IFL-technische Mitteilung Nr. 05/2012 vom 07.03.2012

Ford Fiesta Schweller

Modell: Fiesta, nur 3-Türer
Typ: B299
Baujahr: ab 06/2008

E146823

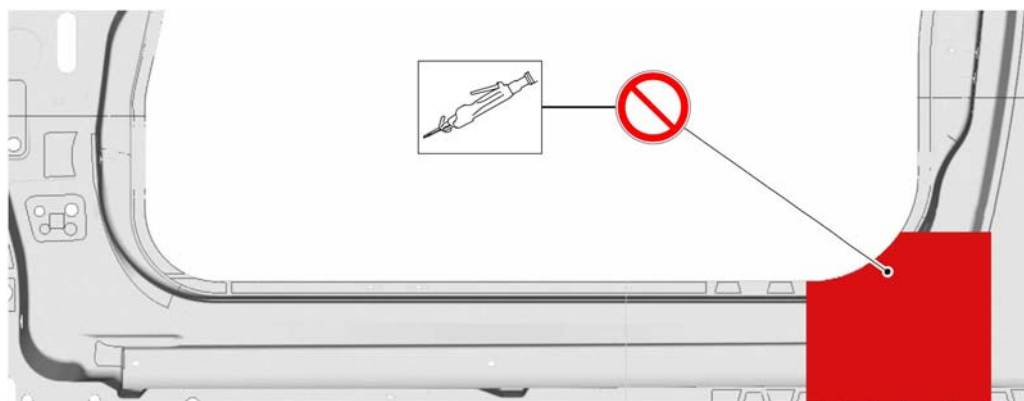
Aus dem Kreis der Werkstätten wurde uns bezüglich des o. g. Modells gemeldet, dass das unten abgebildete Schwellerenteil im Übergangsbereich zur B-Säule nicht passt. Die Formgebung des Schwellers entspricht nicht der Fahrzeugkontur, es entsteht eine Lücke bzw. ein Spalt.

Aus dem Hause Ford wurde der IFL mitgeteilt, dass ab dem 17.01.2011 eine geringfügige produktionsseitige Änderung am Schweller vorgenommen wurde. Die Reparaturanleitung wurde zwischenzeitlich entsprechend angepasst.

In der aufgeführten Grafik zeigt die rote Markierung den Bereich, in dem **keine** Trennschnitte durchgeführt werden dürfen.

Bitte beachten Sie die aktuelle Reparaturanleitung des Herstellers.
